Acta de la Junta Aclaratoria del Proceso de Licitación Pública Número DG-ITJMMPYH-046/18 -  
"ADQUISICIÓN DE EQUIPOS DE AIRE ACONDICIONADO"

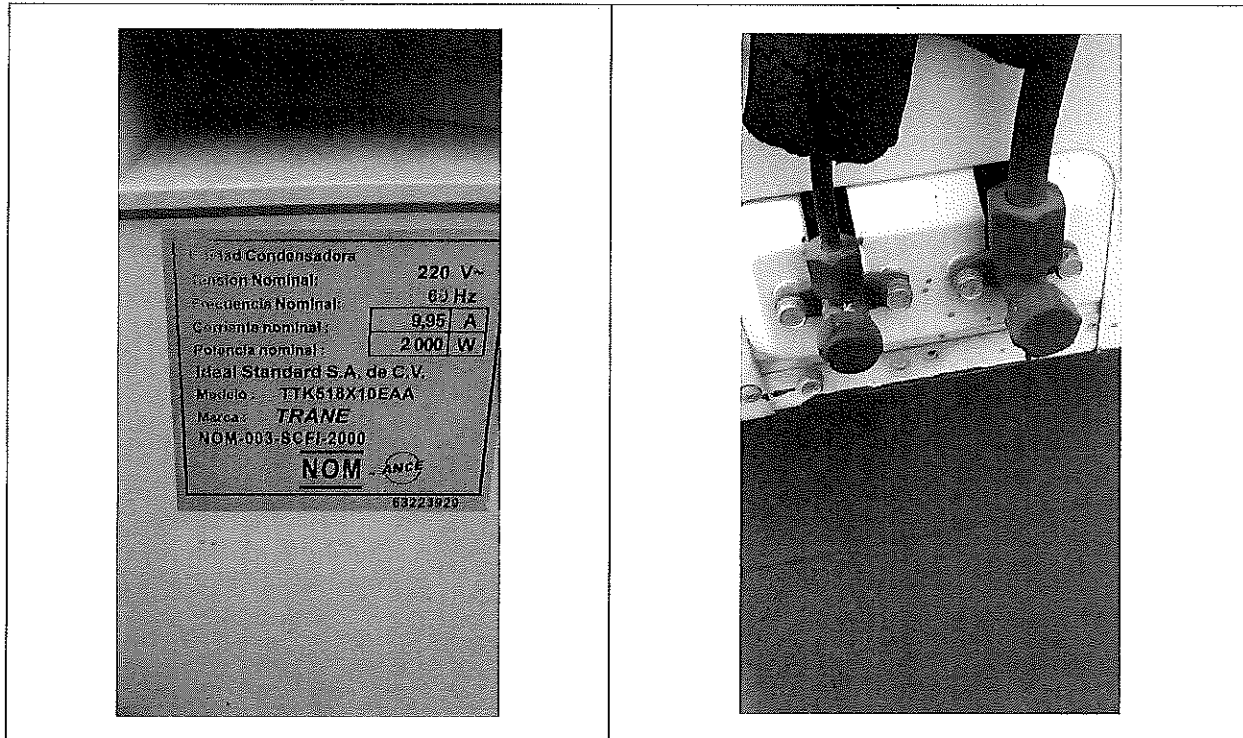
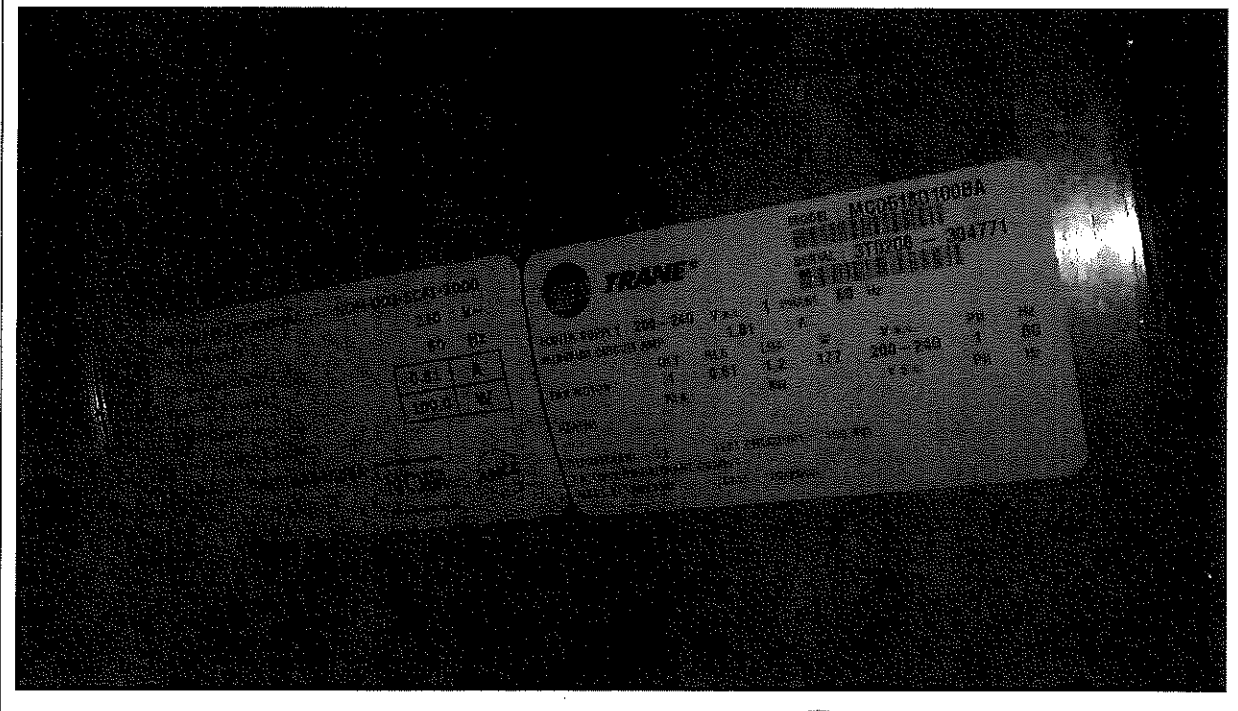
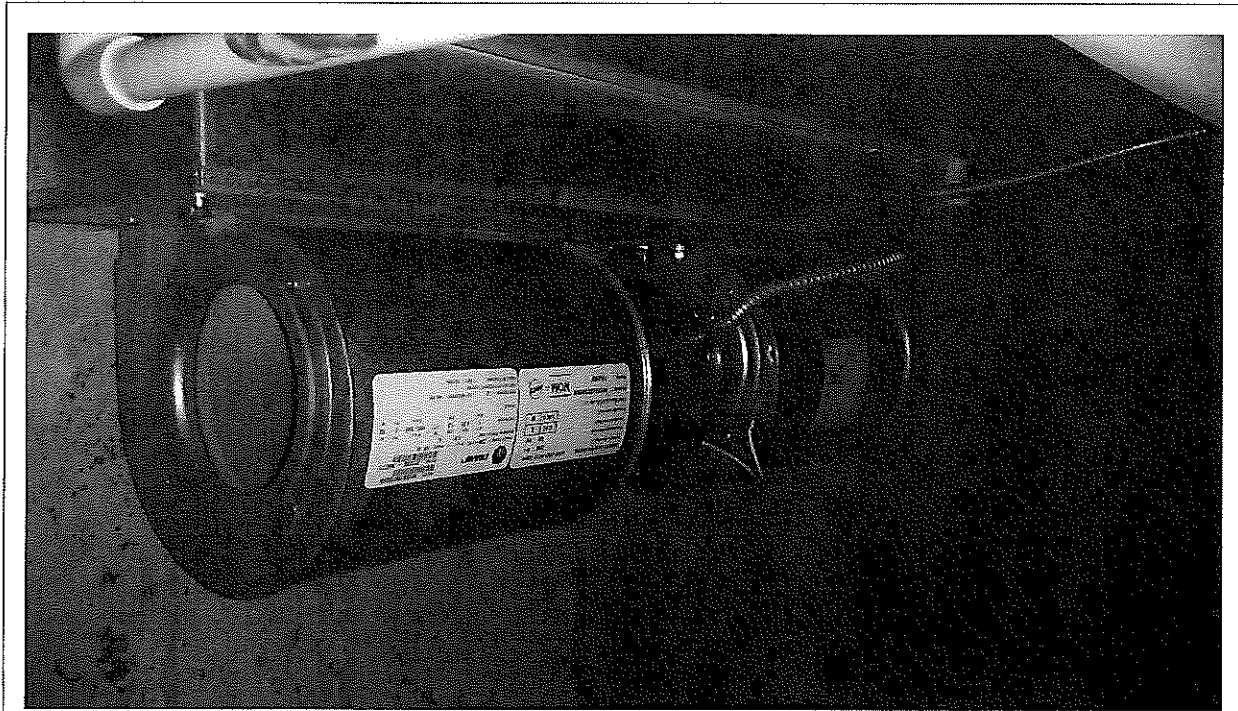
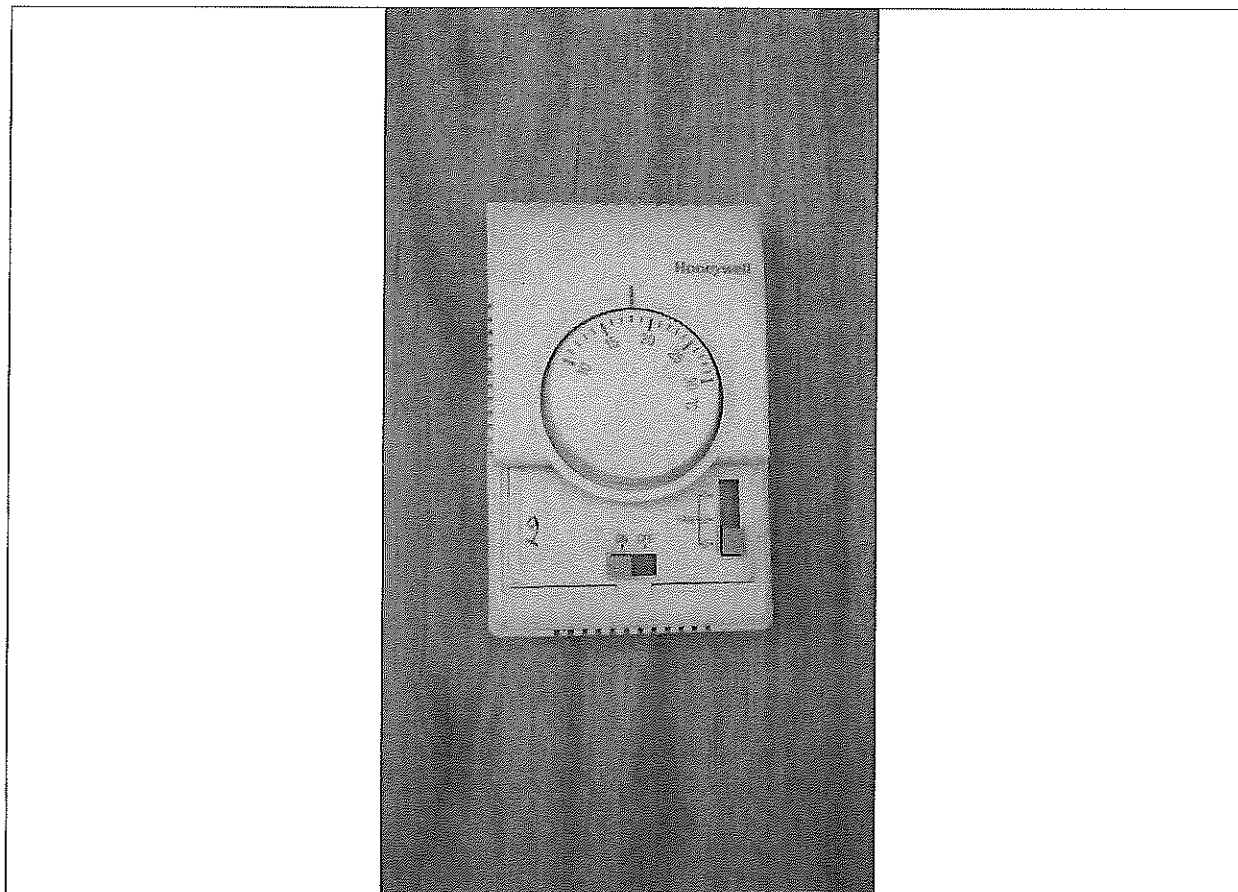
1. En el tema de las Instalaciones, cada una de éstas es diferente y el material extra (Tuberías de cobre, cables, etc.) no está incluido en cada equipo, así que ¿Cuáles son las medidas que se necesitarán de estos "materiales extra" para poder realizar estas instalaciones, o sólo necesitan el equipo?

**Respuesta:** Los interesados deberán realizar visitas a las distintas instalaciones para revisar lugares de las instalaciones y puedan prever todo el material necesario, para el caso de la partida 08, en el Campus Tamazula actualmente se tienen instalados 35 condensadores con las características descritas en las bases de la presente licitación de marca Trane y modelo TTK518X10EAA, por lo que se solicita que el proveedor retire los equipos instalados actualmente e instale el nuevo condensador.

El proveedor podrá utilizar la instalación eléctrica, de gas y aceite de los equipos actuales, en caso de que alguno de los materiales actuales de instalación no se adapte al nuevo equipo, será responsabilidad del proveedor hacer la sustitución. El condensador instalado cuenta con una tubería de cobre para gas de 1/2", y una tubería para aceite de cobre de 3/8", se anexa imagen. En caso de ser necesario, se deberá cambiar también el control del equipo.

Los condensadores se encuentran instalados en la azotea de un edificio departamental tipo III que cuenta con planta baja y planta alta, la mitad de ellos dan servicio en la planta alta y la otra mitad en planta baja. La altura del edificio es de 9 metros.
